**CCR-VIA -- COMITATO DI COORDINAMENTO REGIONALE PER LA VALUTAZIONE D'IMPATTO AMBIENTALE**

**Giudizio n° 4222 Del 23/04/2024**  
**Prot. n° 24/0012546 Del 12/01/2024**

**Oggetto:** Impianto di produzione di energia elettrica da fonte solare fotovoltaica e relative opere connesse della potenza di 17,07888 MWp, denominato SCERNE1;

**Tipo procedimento:** Verifica di assoggettabilità a VIA ai sensi dell'art. 19 del D.Lgs. 152/06 e ss.mm.ii.

### 4. Piano Stralcio Difesa dalle Alluvioni

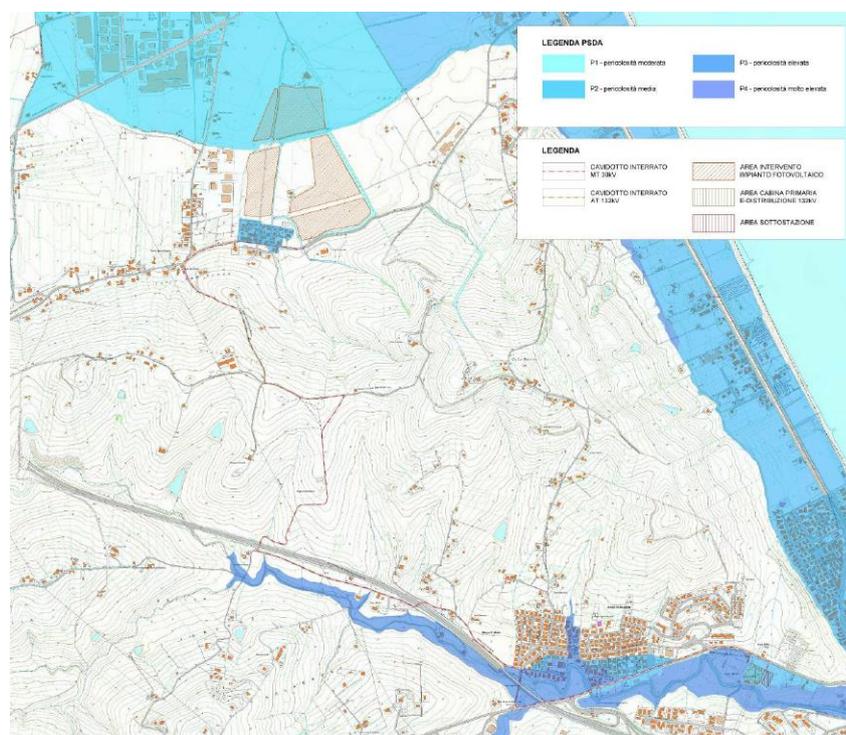
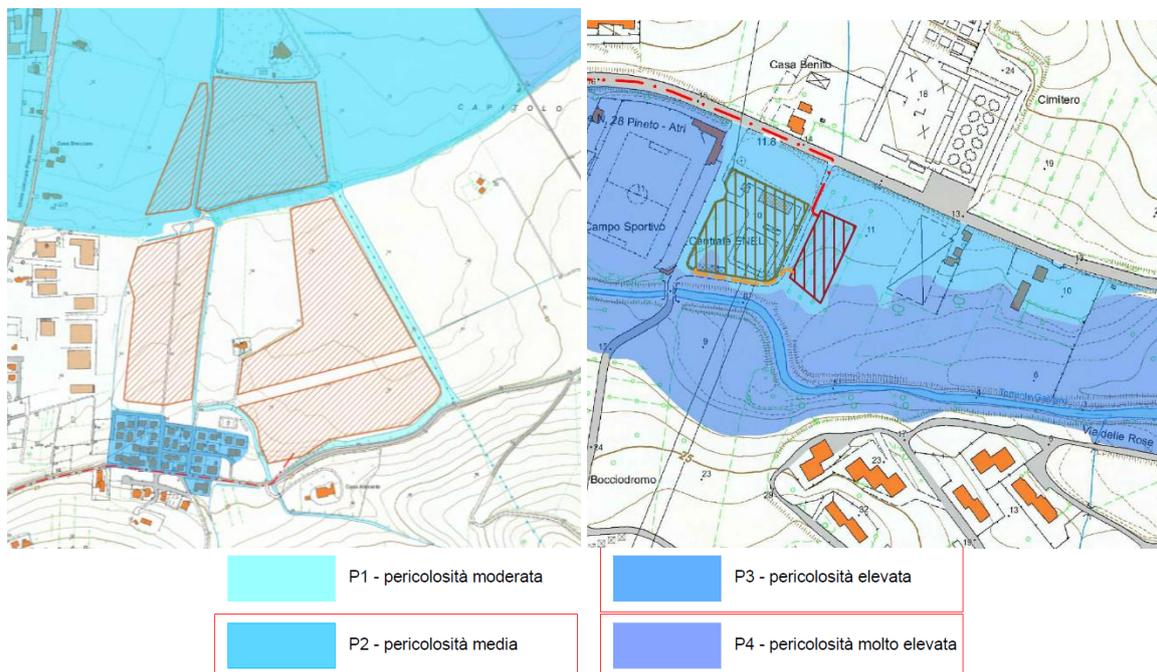
Considerato che l’intervento prevede la realizzazione di una sottostazione di trasformazione ricadente in area di pericolosità P3 del PSDA, non compatibile rispetto alle NTA ed in area di “Zone di rispetto cimiteriale” di PRG;

Dalla cartografia emerge che l'area di installazione dei moduli è interessata in parte dal livello "P2"; il cavidotto interrato di connessione intercetta le aree "P3" e "P4", mentre la sottostazione elettrica di connessione alla rete rientra nell'area "P3".

**È necessario modificare gli elaborati progettuali escludendo la cabina dall’area P3 e dalla zona di rispetto cimiteriale.**

## 9. Pianificazione Comunale

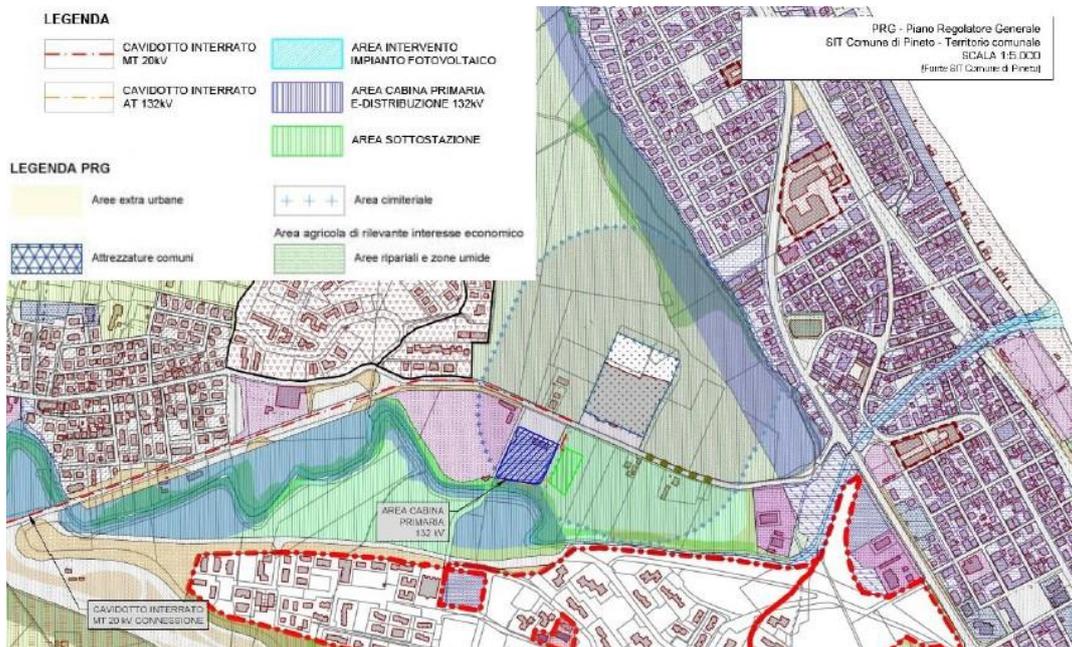
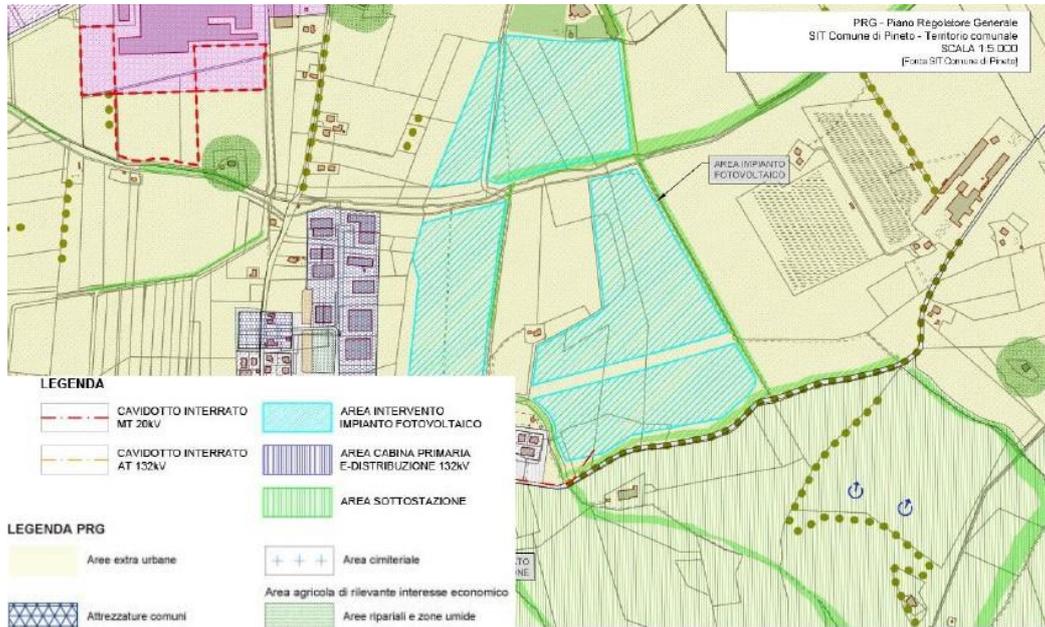
Stante che, come indicato all’interno dello SPA, l’area interessata dall’installazione fotovoltaica rientra nelle “aree agricole di rilevante interesse economico con aree ripariali e zone umide” del PRG e ritenuto pertanto opportuno approfondire la possibilità di realizzare un impianto agrivoltaico;

Rispetto al PRG vigente del Comune di Pineto, l'area interessata dall'installazione fotovoltaica rientra nelle "aree agricole di rilevante interesse economico con aree ripariali e zone umide"; l'area prevista per la sottostazione elettrica rientra nelle aree agricole ed è compresa nelle "Zone di rispetto cimiteriale" di cui all'art. 37 delle NTA del PRG, per le quali è previsto che "Le zone a rispetto cimiteriale sono destinate alle attrezzature cimiteriali ed alla edificazione di piccole costruzioni per la vendita di fiori ed oggetti per il culto od onoranze dei defunti. La concessione e l'autorizzazione alle piccole costruzioni di cui sopra saranno a titolo precario."

**Si chiede inoltre alla ditta di riscontrare le osservazioni della Provincia di Teramo valutando anche la possibilità di prevedere la schermatura dell’impianto attraverso una cinta arborea nonché, in considerazione della vocazione agricola dell’area, la fattibilità di realizzare un impianto agrivoltaico.**
